S.P. n° 65 "DELLA FUTA"
PROGETTO DEFINITIVO DELLA VARIANTE SP65
ALL'ABITATO DI RASTIGNANO:
II Stralcio da Ponte delle Oche a Rotatoria Rastignano

**VERIFICA DI OTTEMPERANZA
ALLE PRESCRIZIONI DI VIA**

Committente: Città Metropolitana di Bologna	Documento: Verifica prescrizioni VIA
	Lavoro: PROGETTO DEFINITIVO DELLA VARIANTE SP65 ALL'ABITATO DI RASTIGNANO	Codice: ADD1201 Data: Gennaio 2020

Figura 2.2: Intersezione con Via Torriane.

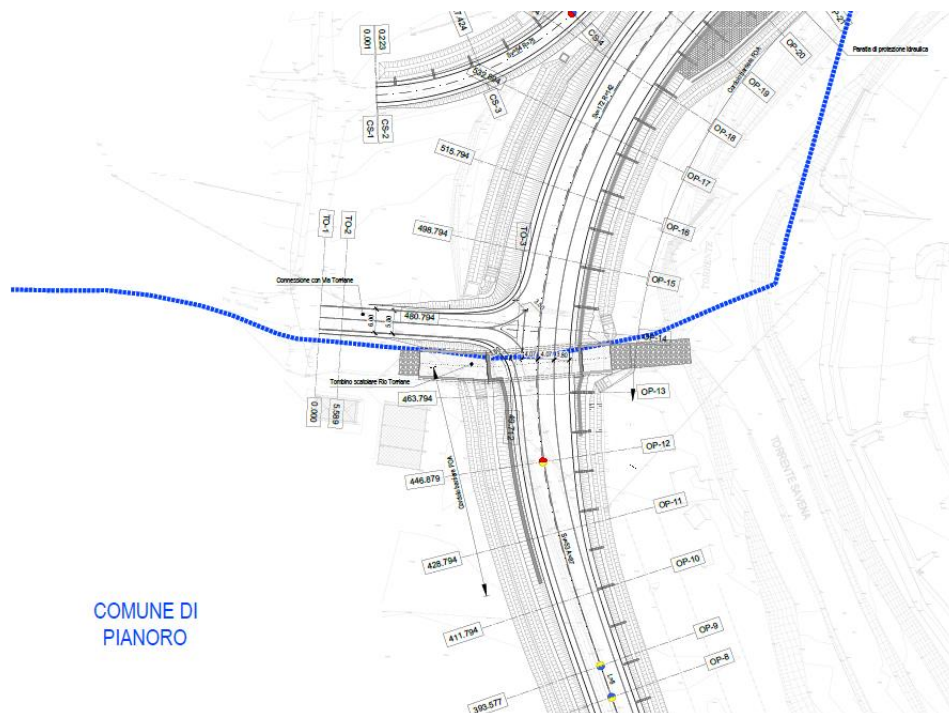
3. Si prescrive di semplificare la proposta progettuale di innesto delle rampe di svincolo sulla viabilità locale tramite l'inserimento di una rotatoria di diametro esterno pari a 40,00-45,00 metri, dimensionata in base al DM 19.04.06 "Norme funzionali e geometriche per la costruzione delle intersezioni stradali".
4. Si prescrive di precisare il sistema di raccolta delle acque meteoriche lungo l'asse 5, in corrispondenza della ciabatta del muro di sostegno che lo separa dall'asse 4.

Prescrizione ottemperata; la presente versione progettuale prevede l'aggiornamento della geometria complessiva dello svincolo Paleotto con l'introduzione di una rotatoria sull'asse principale nei pressi del parco e la gestione dell'intersezione con Via Torriane per mezzo di una intersezione a T. Questa soluzione permette una decisa semplificazione dello svincolo con l'eliminazione della rotatoria di cui al punto 3 e degli assi 4 e 5. Di conseguenza la anche la richiesta di precisazioni sul sistema di smaltimento delle acque meteoriche a ridosso dei muri allora previsti è superata vista la completa eliminazione dello scatolare di Via del Paleotto e dei relativi muri di sostegno.

Figura 2.3: Parcheggio Parco Paleotto – Adiacenze Via Torriane.

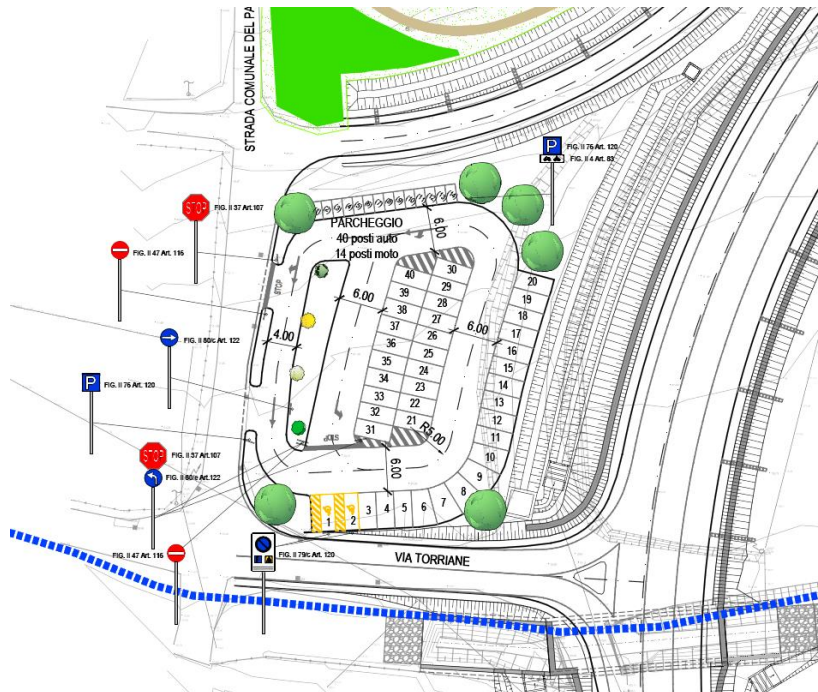
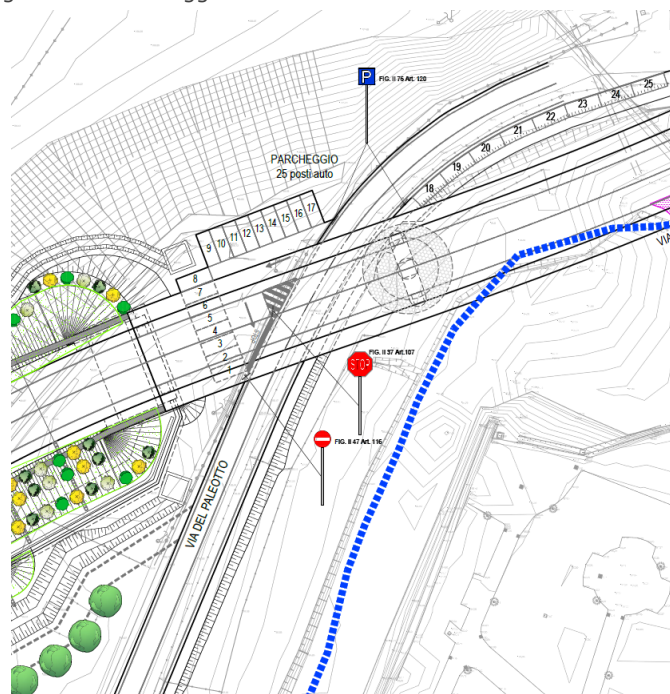
- Si prescrive una ottimizzazione progettuale tramite redistribuzione degli stalli sosta, al fine di massimizzare il numero di posti auto, compatibilmente con lo spazio disponibile; si prescrive inoltre di posizionare gli stalli moto lungo il lato posto in prossimità dell'ingresso al Parco.

In seguito alla modifica della geometria dello svincolo di cui al punto precedente, la prescrizione non è più pertinente.

La soluzione aggiornata, prescritta dal Comune di Bologna competente per territorio, prevede l'esecuzione di due nuovi parcheggi. Il primo nell'area espropriata posta all'incrocio tra Via Torriane e Via del Paleotto (di proprietà del Comune di Bologna, Piano particellare 1, Foglio 290, Mappale 308), che risulta costituito da 40 posti auto di cui 2 riservati a portatori di handicap e 14 posti moto eventualmente trasformabili in 21 posti ciclomotore. Si fa presente che gli stalli moto risultano posizionati nella zona Nord-Est dell'area, lato Parco. Il secondo nell'area espropriata posta vicino alla Spalla A del nuovo Viadotto Rastignano (di proprietà del Comune di

Bologna, Piano particellare 1, Foglio 290, Mappale 280), che risulta costituito da 25 posti auto.

Figura 2.8: Percorsi ciclo-pedonali.

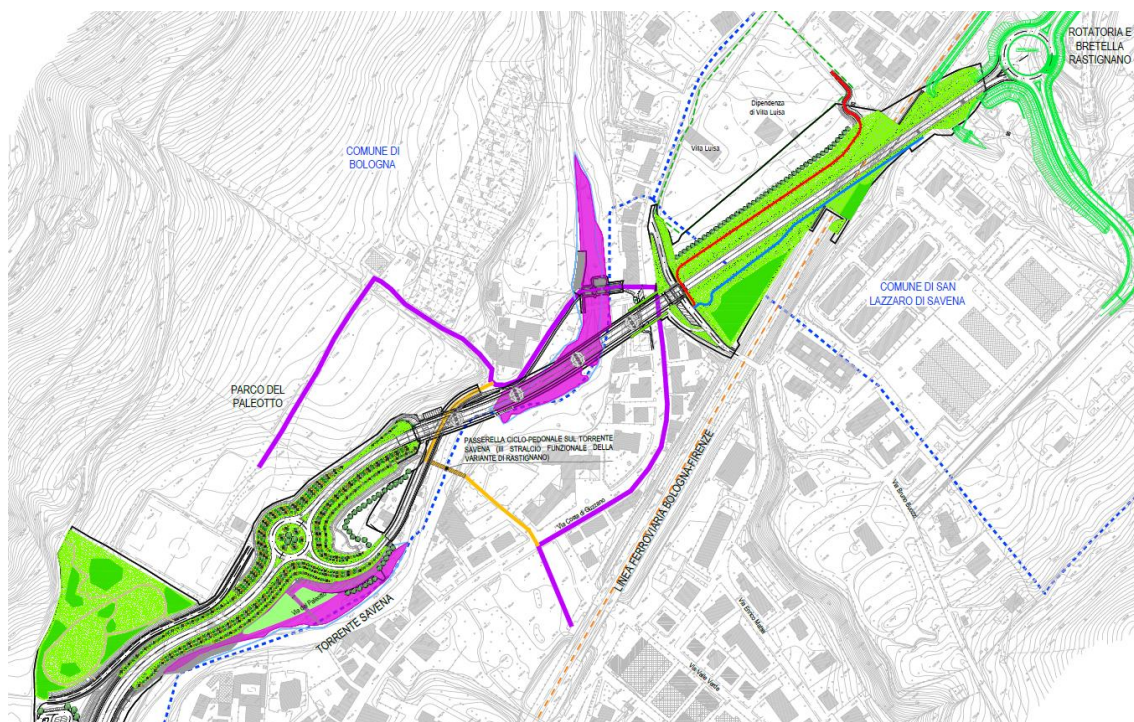
15. Si prescrive di prolungare il percorso pedonale al fianco della carreggiata stradale interna al parco del Paleotto oltre la sezione 50 fino a raccordarsi al percorso pedonale esistente all'interno del parco.

La presente versione progettuale ha modificato l'architettura complessiva dei percorsi pedonali. Allo stato attuale il percorso pedonale che congiunge la stazione di Rastignano al Parco del Paleotto si sviluppa lungo Via Andrea Costa, il ponte storico del Paleotto e Via del Paleotto esistente; queste ultime sono strade a solo transito pedonale o a basso traffico stradale. L'accesso ciclo pedonale al parco del Paleotto avverrà tramite l'esistente ingresso posto presso il civico 11. (Vedi fig. 2.8)

Figura 2.9: Pacchetto stradale viabilità principale ad esclusione delle rotatorie.

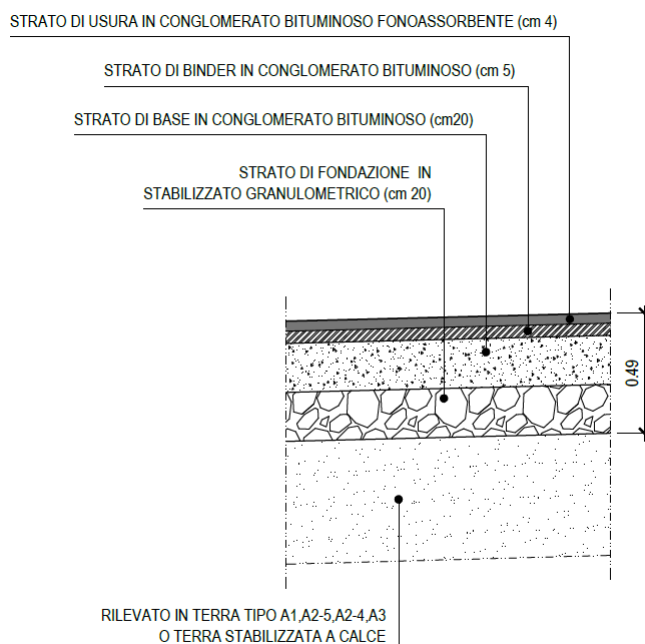
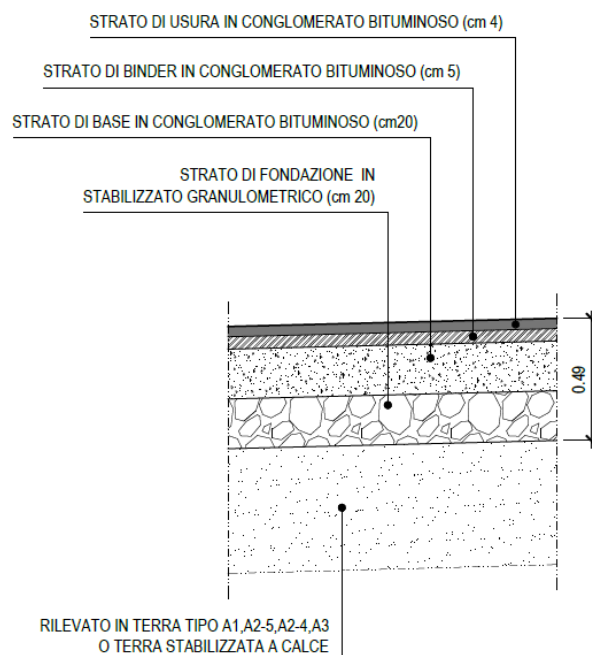
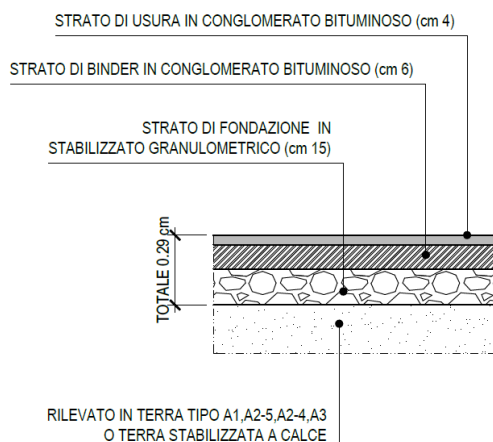
22. Con riferimento alla sovrastruttura stradale prevista negli elaborati di sezz. Tipiche 1-2-3 (S06122-PE-PS16-0; S06122-PE-PS17-0; S06122-PE-PS18-0), si prescrive, a parziale modifica di quanto riportato:

- strato di collegamento binder (cm 5);
- strato di usura in conglomerato bituminoso modificato (cm 4). In alternativa, tale strato di usura, potrebbe essere previsto in apposito conglomerato bituminoso drenante/fonoassorbente.

Prescrizione ottemperata. Nell'ambito della presente versione progettuale si è proceduto alla progettazione analitica (Rif. STD0100 Dimensionamento delle pavi-

mentazioni – Relazione tecnica) del pacchetto di pavimentazione stradale, in modo da ottimizzare gli spessori. Il pacchetto di sovrastruttura stradale di progetto per la viabilità principale ha uno spessore complessivo di 49 cm e risulta costituito da uno strato di usura in conglomerato bituminoso fonoassorbente di 4 cm, uno strato di binder in conglomerato bituminoso di 5 cm, uno strato di base in conglomerato bituminoso di 20 cm e una fondazione in stabilizzato granulometrico di 20 cm.

In corrispondenza delle rotatorie il suddetto pacchetto è costituito da uno strato di usura in conglomerato bituminoso fonoassorbente , avente spessore di 4 cm.

Il pacchetto stradale delle viabilità secondarie, quali l'adeguamento di Via Torriane, la strada di collegamento al campo sportivo e l'adeguamento di Via del Paleotto è costituito invece da uno strato di usura in conglomerato bituminoso di 4 cm, uno strato di binder in conglomerato bituminoso di 6 cm e una fondazione in stabilizzato granulometrico di 15 cm.

Figura 2.12: Stralcio planimetrico rotatoria Oche.

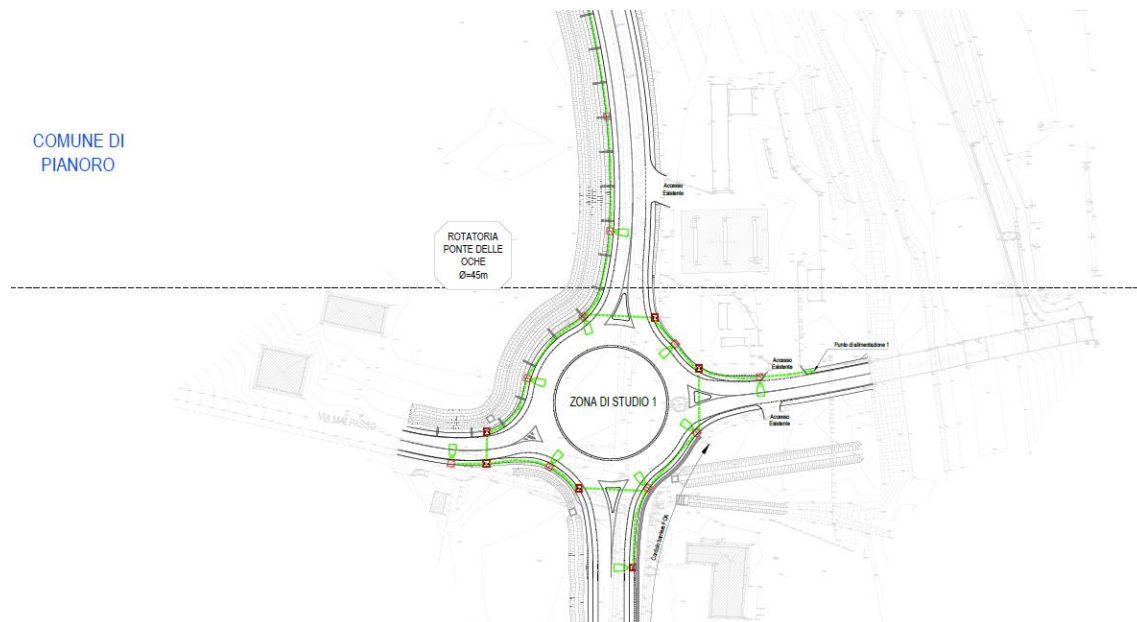
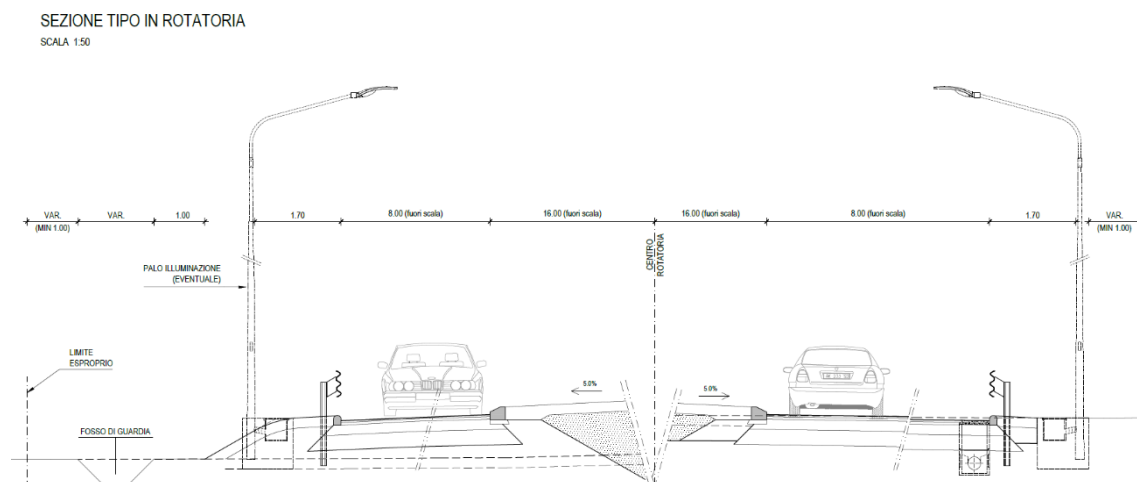
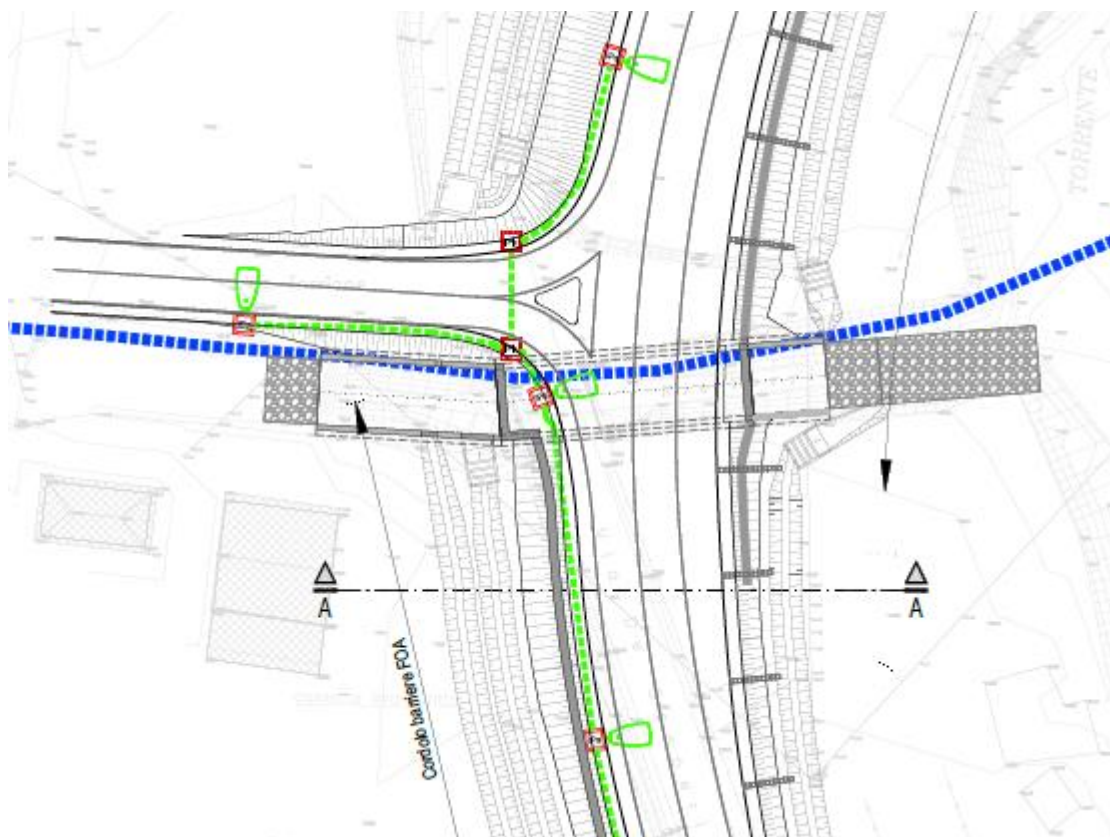
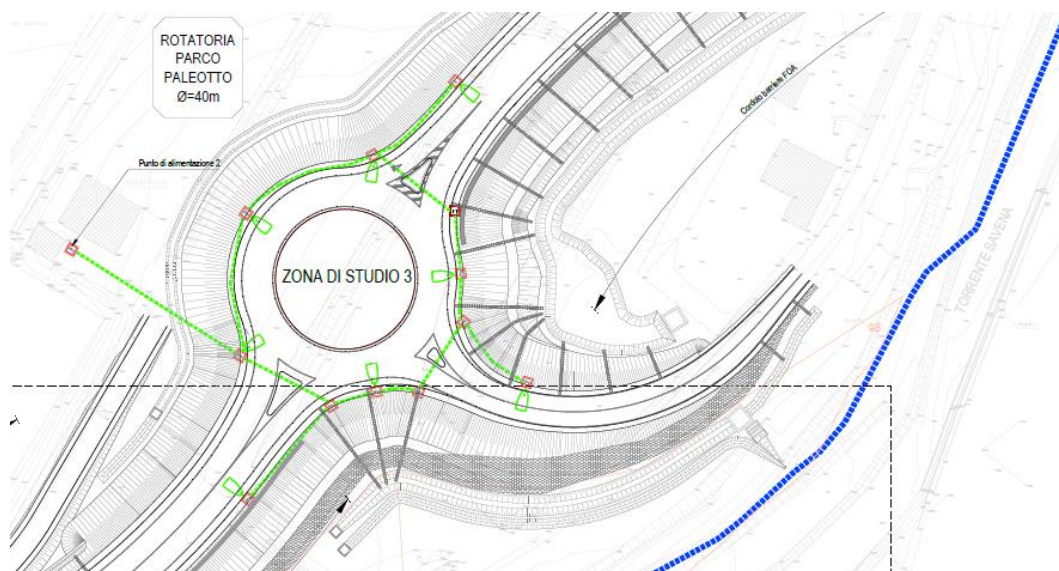
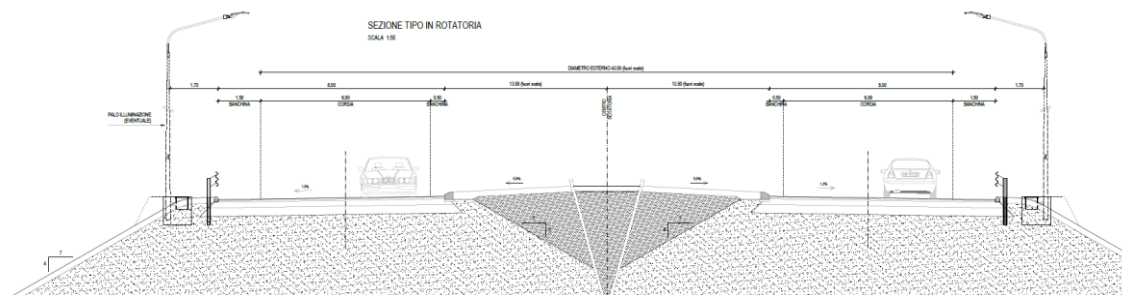
23. I punti luce per l'illuminazione dei tratti di competenza provinciale dovranno essere alimentati mediante sistemi (fornitura di energia, quadro e regolatore di flusso) indipendenti da quelli a servizio della viabilità di competenza comunale.

Prescrizione ottemperata. Nella presente versione progettuale gli svincoli sono stati sostituiti con rotatorie, la cui illuminazione è gestita con un impianto unico. In fase di progettazione esecutiva potrà essere ottimizzata l'architettura degli impianti in base alle esigenze gestionali e alle tecnologie attualmente disponibili, sempre avendo cura di rendere gli impianti distinguibili tra gli Enti gestori

Figura 2.17: Stralcio planimetrico tratto stradale rotatoria Oche – rotatoria Paleotto.

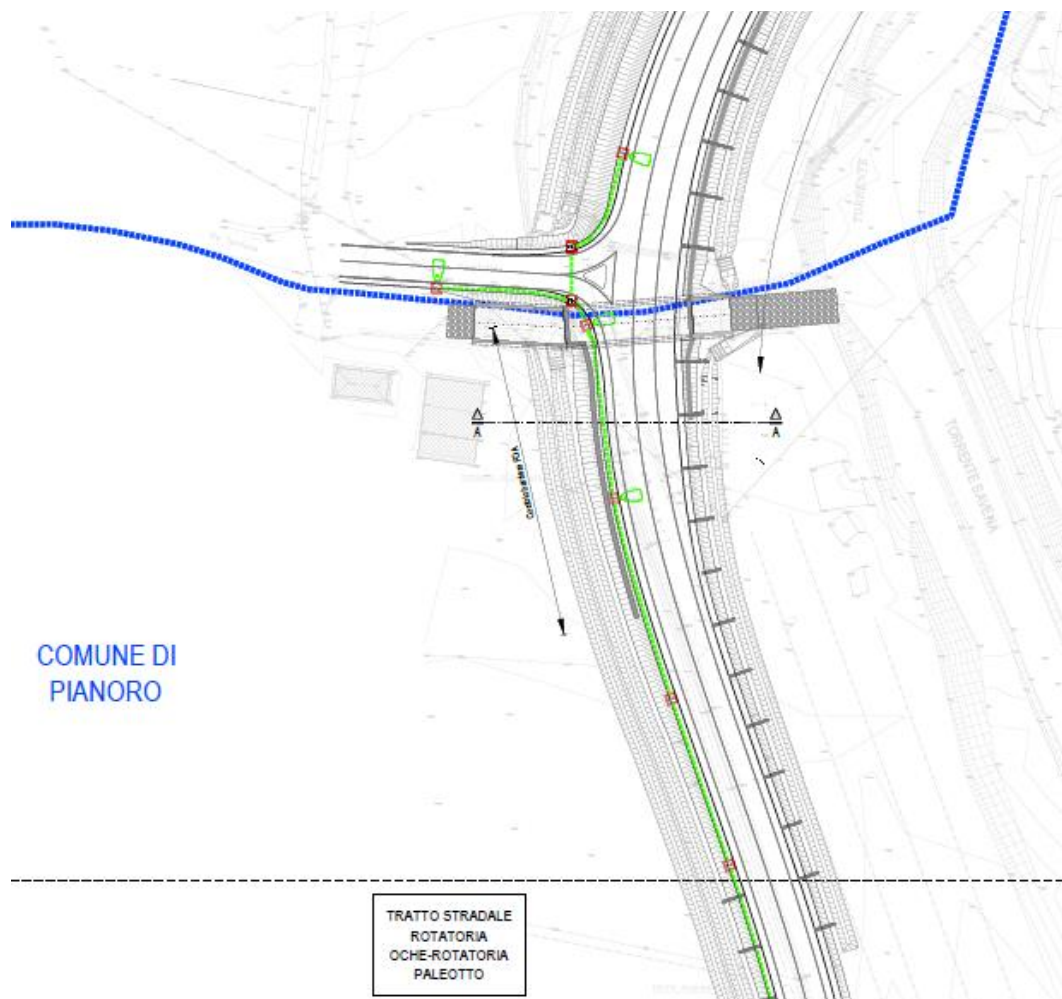
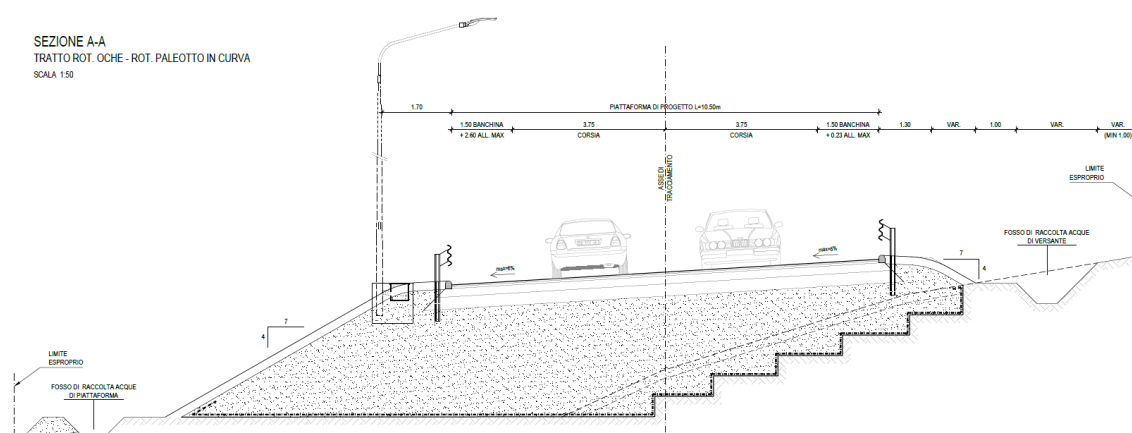
- g) Nei tratti stradali sprovvisti di marciapiede i punti luce dovranno essere posizionati ad una distanza non inferiore a m 1,40 dal bordo della carreggiata.

Relativamente al punto g la prescrizione è stata recepita. Si osserva infatti che normalmente, in assenza di marciapiede è prevista l'installazione di una barriera di sicurezza. Il posizionamento del palo è quindi condizionato dalla necessità di garantire il corretto spazio di lavoro della barriera (1,70m per barriere classe w5 come quelle di progetto).

Figura 2.19: Stralcio planimetrico tratto stradale rotatoria Paleotto.

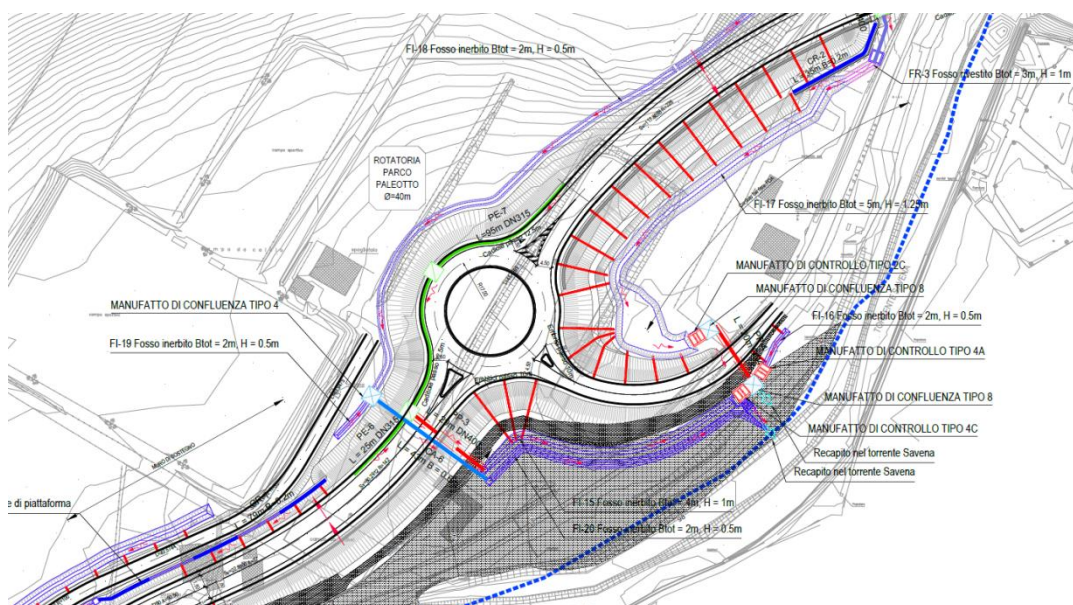
54. Si prescrive che i sistemi di smaltimento delle acque meteoriche relativi ai tratti stradali di competenza gestionale e manutentiva del Comune di Bologna (anche per quanto concerne gli invasi di fitodepurazione) siano realizzati in modo completamente autonomo e indipendente da quelli a servizio dell'arteria di competenza provinciale: ad esempio il tratto stradale a sud della rotatoria del Dazio dovrà avere una rete di raccolta separata da quelle della rotatoria, della bretella del Dazio e del tratto stradale a nord della rotatoria.

Prescrizione recepita. Le acque dell'asse principale e le acque dello svincolo del Parco Paleotto sono convogliate nei fossi inerbiti posti a lato della strada. Il sistema di smaltimento di via Buozzi recapita nella fognatura esistente.
